ACTA DE APERTURA DEL SOBRE TRES EN EL PROCEDIMIENTO DE SUMINISTRO, INSTALACIÓN Y MANTENIMIENTO DE UN DECANTADOR CENTRÍFUGO PARA LA DESHIDRATACIÓN DE FANGOS EN LA ESTACIÓN DEPURADORA DE EL EJIDO.

2.- Informe Técnico de Valoración de ofertas presentadas (hasta 45 puntos), que se incluye en el Sobre DOS

Análisis de la oferta técnica presentada por la empresa UTID

Figura 14. Dimensiones decanter

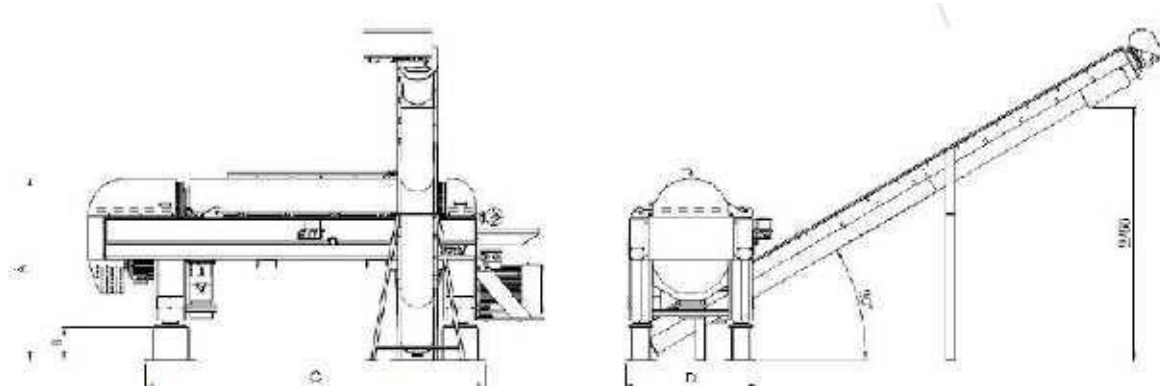
Destacar que uno de los requerimiento del pliego era indicar de forma expresa las cargas dinámicas y estáticas transmitidas por la máquina en operación a la estructura, según la oferta en el anexo nº1 se aporta el denominado plano layout cargas estáticas/dinámicas completamente inglés que indica las cargas nominales que genera la máquina, estáticas y dinámicas, pero la información es insuficiente (pto 3.7 y anexo 1), las cargas desde el punto de vista físico se reparten sobre cuatro apoyos de la máquina y para que esté correctamente expresada debe indicarse de forma independiente para cada una de ellas, no sólo en valor nominal si no debido a su naturaleza vectorial también la dirección de las fuerzas generadas.

Como puede observarse de los dos cuadros anteriores, no son congruentes los datos, si asumimos que en la memoria se indica un peso del decanter de 4.600Kg (4700kg con el sistema de conducción), en planos se indica una carga total estática de unos 3700kg, además no se aclara en ninguno de los dos casos si se trata con el equipo cargado o en vacío.

En cuanto a las dimensiones, el croquis aportado es insuficiente para identificar correctamente las acotaciones. El Plano del anexo-1 está acotado, pero de forma exacta ninguna de sus cotas coincide con las aportadas en el punto 3,6.

Figura 6. Piezas protección intercambiables en Carburo Tungsteno sinterizado

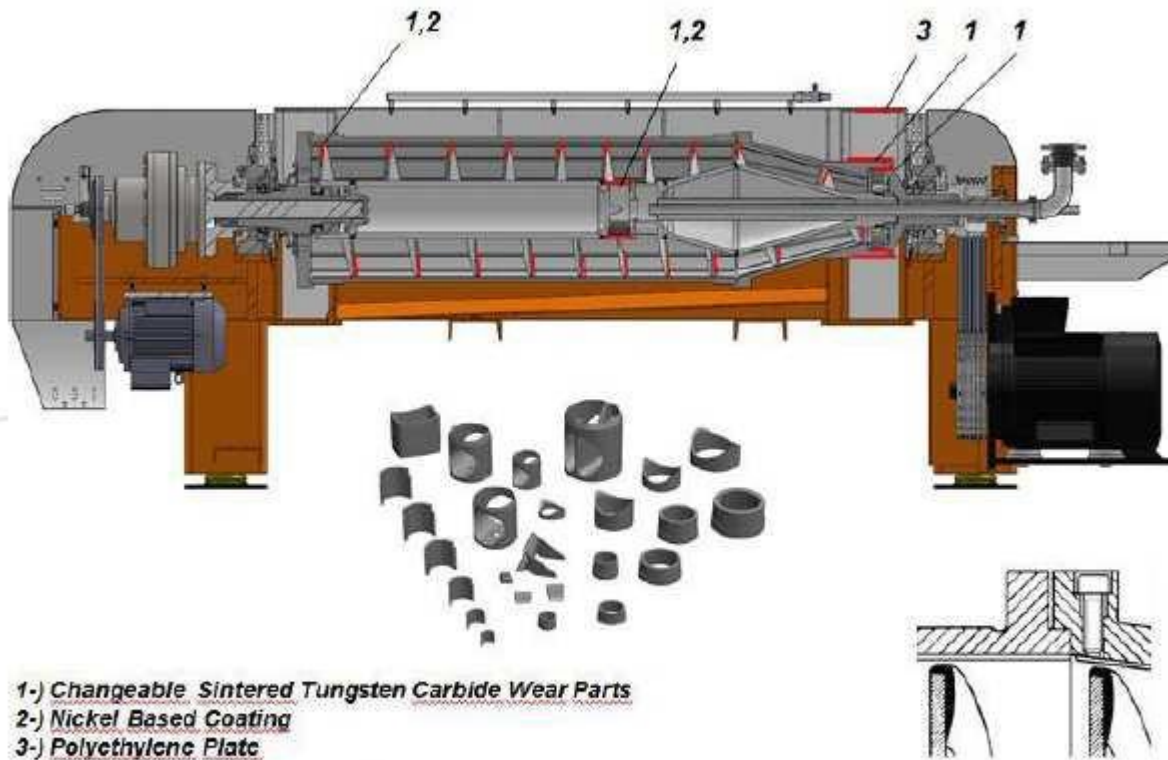
Respecto a los elementos protegidos contra el desgaste se indica que se utilizarán piezas de carburo de tungsteno sinterizado, la única información que se proporciona es una figura en inglés:

Pero no se indican qué elementos concretos están protegidos con esta tecnología, sólo se puede intuir que se trata de los bordes de ataque del tornillo sin fin, pero no se identifican el resto de elementos.
